PZZD.272.08.2014.Z-5

### PRZEBUDOWA DROGI POWIATOWEJ NR 1189F NA ODCINKU KARGOWA – KARSZYN (ETAP I)

**Zapytanie nr 5:**

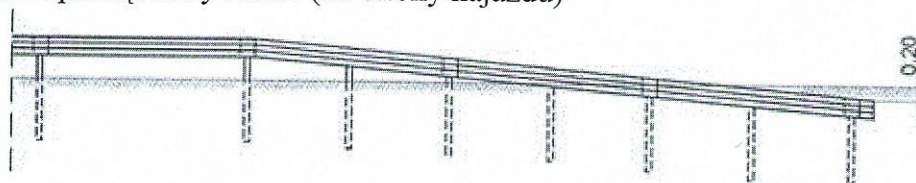
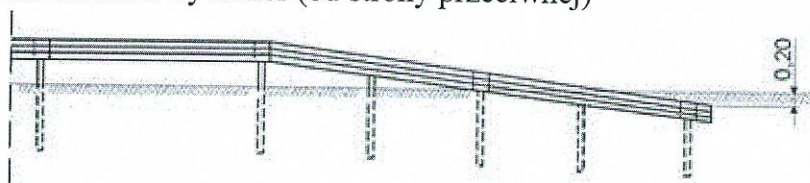
1) *Prosimy o zamieszczenie rysunków barier ochronnych i barier energochłonnych.*

**Odpowiedź:** Zamawiający przedstawia poniżej wytyczne dotyczące ww. barier.

Zaprojektowano przekładkową barierę ochronną stalową.

Stosować wyłącznie bariery oznaczone znakiem CE o parametrach zgodnych z normą PN-EN 1317-2 dla drogowych barier ochronnych.

Lico bariery powinno znajdować się w odległości min. 1 m od krawędzi jezdni na odcinku bez krawężników oraz min. 0,5 m za krawężnikiem.

Odcinki początkowe i końcowe barier zamontować zgodnie z poniższym schematem:

- odcinek początkowy barier (od strony najazdu)

- odcinek końcowy barier (od strony przeciwnej)
